Název
zadavatele: Karlovarský kraj
Sídlo: Závodní 353/88
360 06 Karlovy Vary
IČO: 70891168
Vyřizuje: Monika Drobilová
Číslo jednací: KK/9064/IN/24

Vysvětlení zadávací dokumentace č. 11

Karlovarské inovační centrum – stavební práce

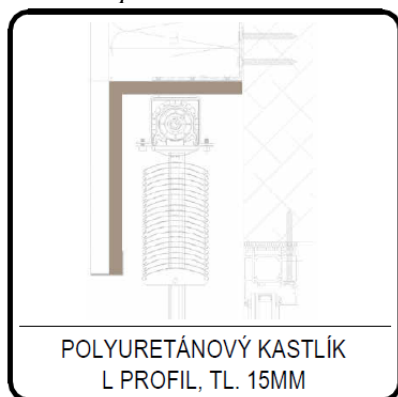
Pro část venkovních žaluzií je ve výkazu výměr uvedena položka: „plech krycí Al pro žaluzie Z-90 tl 1,5mm lakovaný včetně bočnic a držáků“. Ve Výpisu ostatních prvků však o krycím plechu není žádná zmínka (jak v textu, tak na obrázku) a ve výkresech detailů je pak místo krycího plechu rozkreslen podomítkový purenitový box. Dle uveřejněných dodatečných informací č. 3 dotaz 6, máme mít dle

odpovědi v ceně purenitový box. Žádáme tedy zadavatele o úpravu VV, tak aby bylo vše v souladu s dokumentací.

V objektu bude použit purenitový kastlík, který bude z vnější strany přetažen omítkou. Zobrazení řešení nadpraží oken je viditelné ve výkresech detailů.

Požadované řešení je zobrazeno v příloze P3 - Projektová dokumentace ve výkrese D.1.1 _ASR-314 – DetZatNadpraží - podomítkový purenitový box do tvaru L. Zateplení v nadpraží nad oknem je řešeno z fenolické pěny tl.40mm.

Zadavatel v příloze P2 – Soupis stavebních prací u stavebních objektů SO 101, SO 102, SO 103 Stavební část odstranil ceníkovou položku s číselným kódem 786623031, 55342571 a ceníkovou položku s číselným kódem 28376723 nahradil položkou „vlastní“ s číselným kódem 28376723.1 pro dodávku „kryt podomítkový PUR tvaru L včetně kotvení pro žaluzii plochy do 4m2 š do 2,0m“. S odstraněním položek došlo k přečíslování pořadových čísel položek a úpravě výměry pro přesun hmot

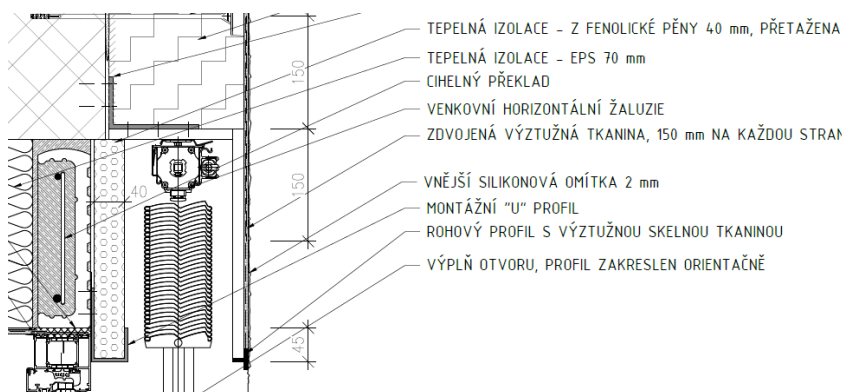
Pro část venkovních žaluzií je ve výkazu výměr uvedena položka: „kryt podomítkový PUR s izolací XPS 30“ a u toho pozn.: "kastlík polyuretanový tl.15mm s okapničkou". Ve Výpisu ostatních prvků však o izolaci není ani zmínka (jak v textu, tak na obrázku) a ve výkresech detailů je pak uveden požadavek na izolaci o tl. 40mm z fenolické pěny. Žádáme zadavatele o informaci, co máme mít správně oceněno a o uvedení podkladů do souladu.

Požadované řešení je zobrazeno v příloze P3 - Projektová dokumentace ve výkrese D.1.1_ASR-314 – DetZatNadpraží - podomítkový purenitový box do tvaru L. Zateplení v nadpraží nad oknem je řešeno z fenolické pěny tl.40mm.
